Visite Délégation Formation Spécialisée de Site Lycées et CREPS

EPLE : Lycée Louis THUILLIER

DATE DE LA VISITE : 15/12/2025

Loge 1 (Bvd St Quentin)

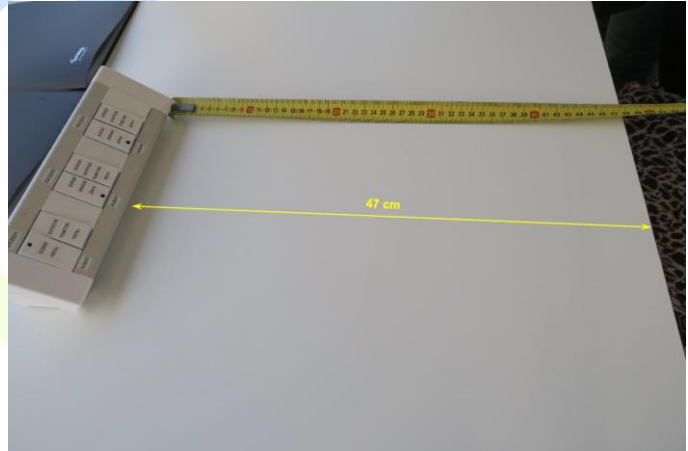
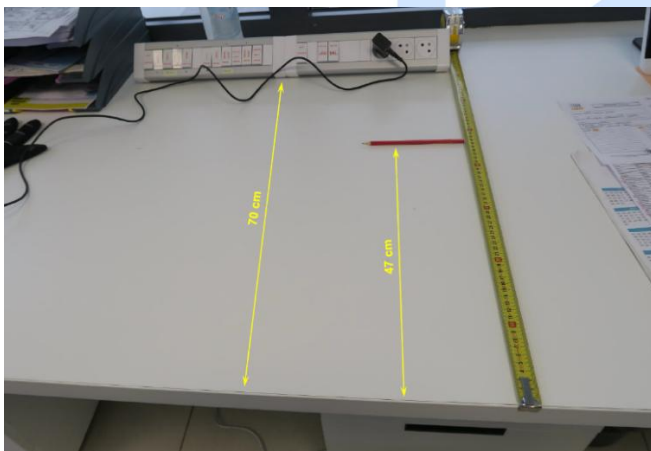
Pour la loge 1 (Bvd de St Quentin) : les écrans ont été installés sur la partie du plan de travail aménagée pour les recevoir (annexes loge 1 + plan) comme pour la loge 2 (annexes loge 2)

Déplacer ces 2 écrans sur le plan de travail perpendiculaire, face aux agents empêcherait la vision complète du parvis et des personnes se présentant aux entrées de la cité (cf plan d'aménagement en pièce jointe).

- le boîtier de commande du portail et des barrières levantes de la loge Sud a été rapproché du bord de la banque d'accueil de la loge Sud (47 cm au lieu de 70 cm - Voir photos en annexe).
- Les longueurs des câbles disposés dans les goulottes de la loge Nord devraient permettre de rapprocher du bord de la banque d'accueil de cette dernière (Voir photos en annexe).
- Les locaux situés dans les loges sont des sanitaires et vestiaires. Les vestiaires ne sont pas des espaces de restauration. Aucun local ménage n'est prévu dans ces espaces (voir plan en annexe).
